## Provincia di Biella

Organo Tecnico presso la Provincia di Biella ai sensi art. 7 L.R. 40/98 e ss.mm.ii.

### VERBALE DI RIUNIONE CONGIUNTA

18.09.2018

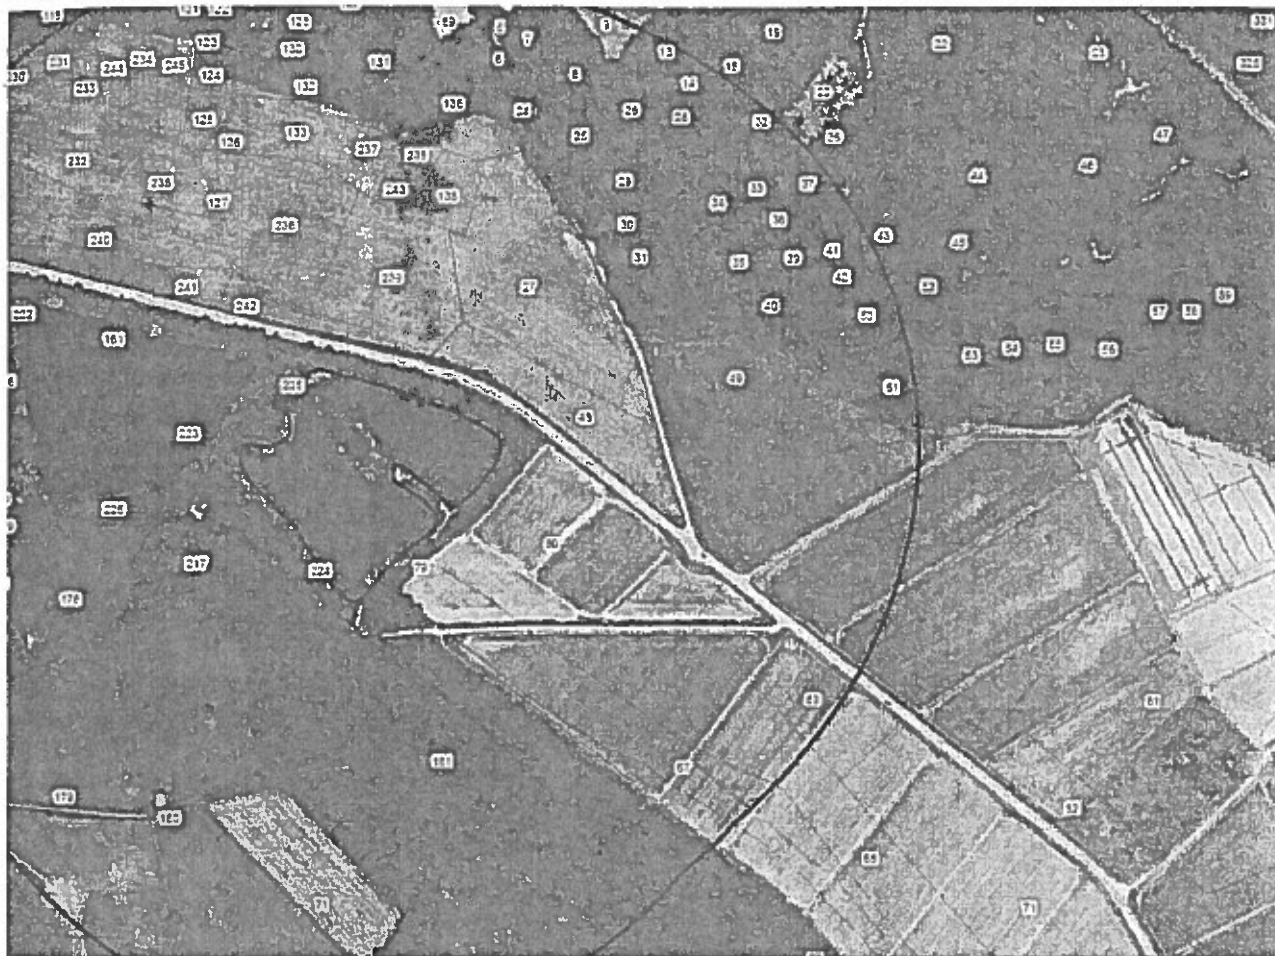
L'O.T.+C.T. fa infine presente che tra le integrazioni richieste il proponente doveva anche chiarire:

- se l'eventuale fascia di 300 m interessasse o meno aree modificate dal progetto in esame;
- se l'eventuale fascia di 300 m interessasse o meno l'area dove è prevista la realizzazione della discarica.

Rilevato che il proponente non ha ottemperato alla richiesta, da una simulazione operata dagli uffici provinciali risulta chiaro (cfr. immagine sottostante) che la fascia vincolata interessa
